VODNÁ

Vičkov

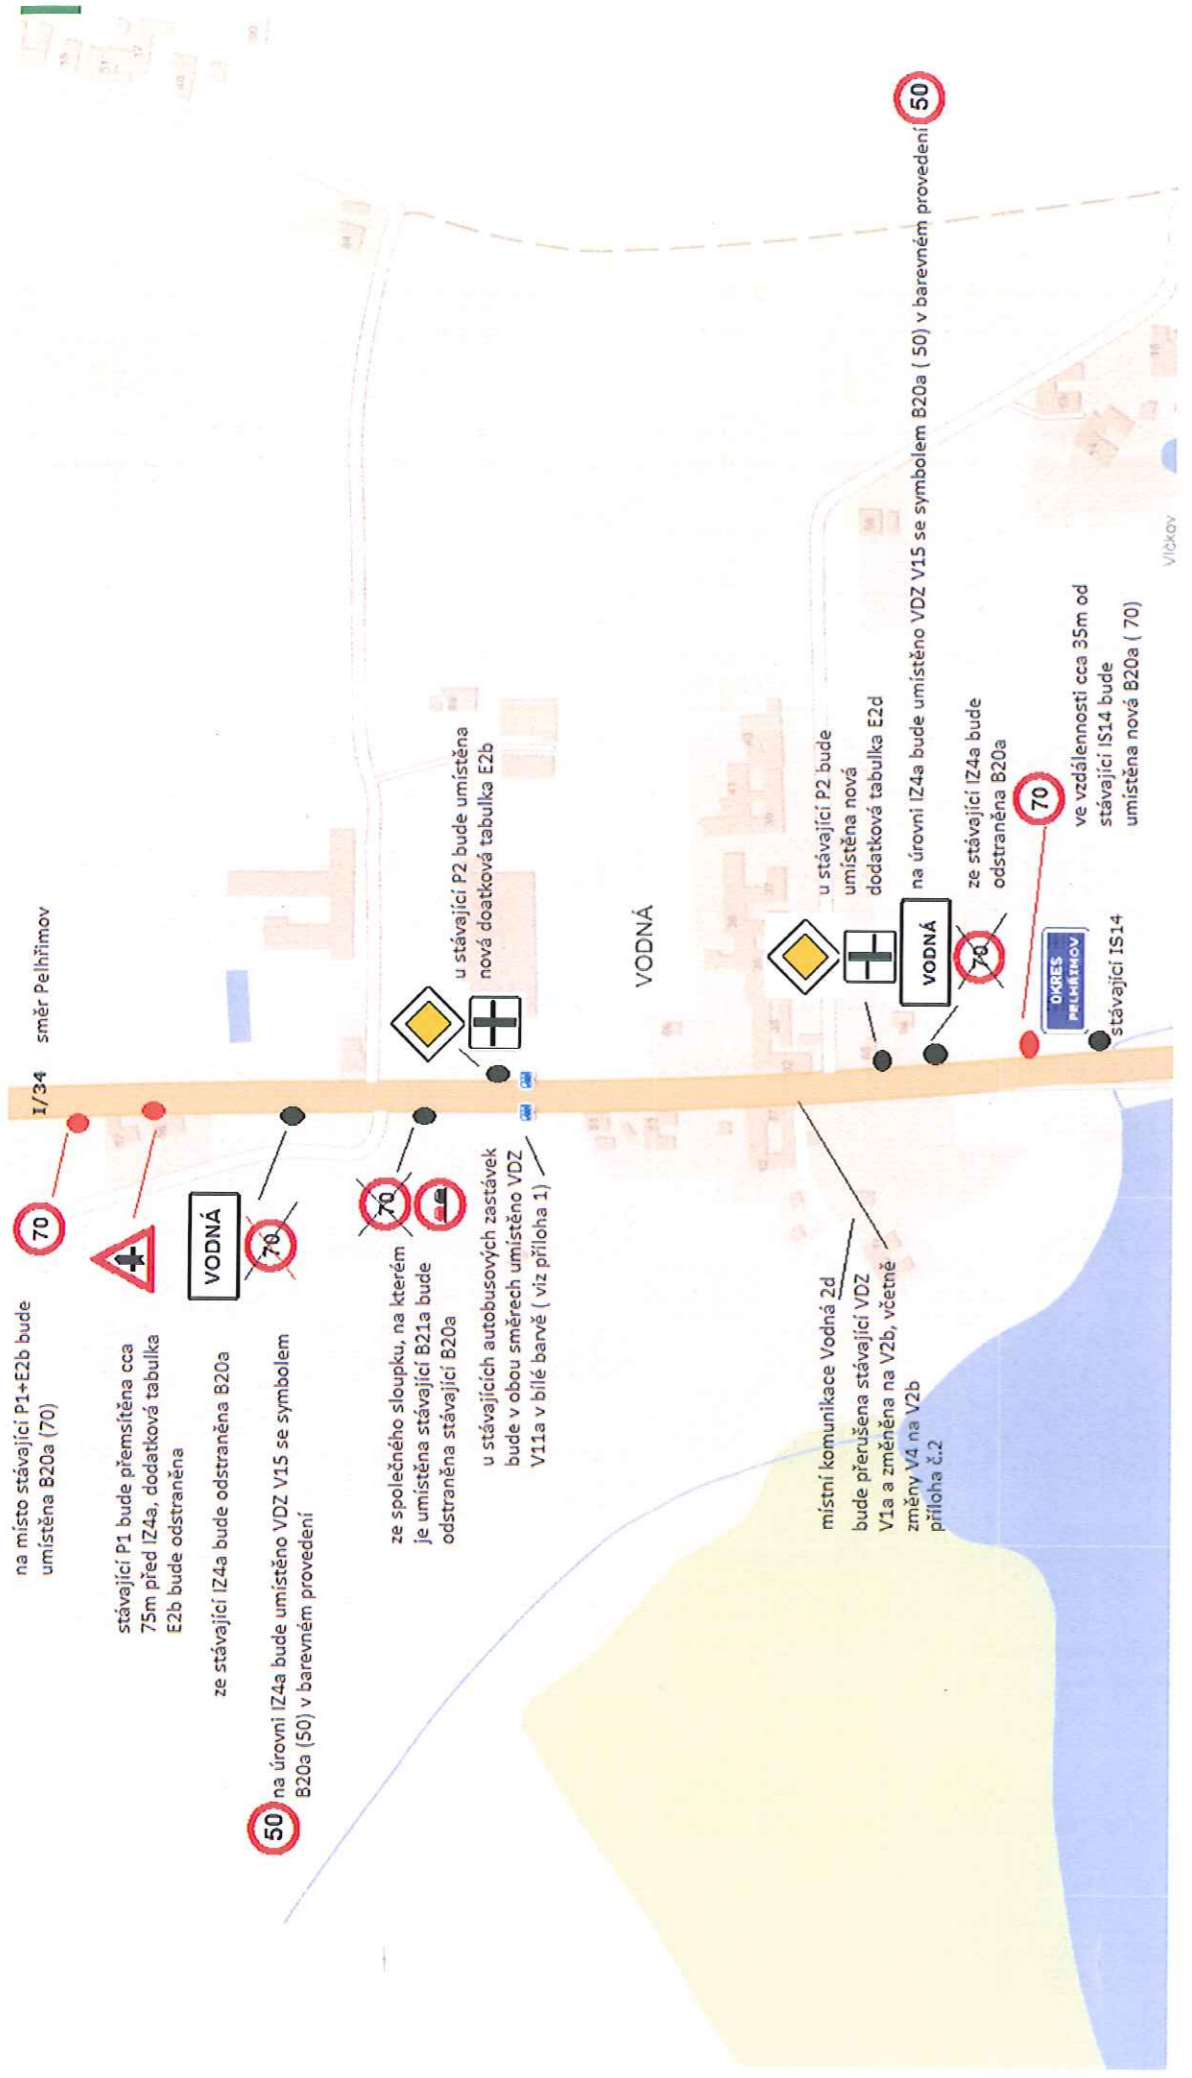
na místo stávající P1+E2b bude umístěna B20a (70)

stávající P1 bude přemístěna cca 75m před IZ4a, dodatková tabulka E2b bude odstraněna

ze stávající IZ4a bude odstraněna B20a

na úrovni IZ4a bude umístěno VDZ V15 se symbolem B20a (50) v barevném provedení!

ze společného sloupku, na kterém je umístěna stávající B21a bude odstraněna stávající B20a

u stávajících autobusových zastávek bude v obou směrech umístěno VDZ V11a v bílé barvě ( viz příloha 1)

místní komunikace Vodná 2d bude přerušena stávající VDZ V1a a změněna na V2b, včetně změny V4 na V2b příloha č.2

u stávající P2 bude umístěna nová dodatková tabulka E2d

na úrovni IZ4a bude umístěno VDZ V15 se symbolem B20a ( 50) v barevném provedení!

ze stávající IZ4a bude odstraněna B20a

ve vzdálenosti cca 35m od stávající IS14 bude umístěna nová B20a ( 70)
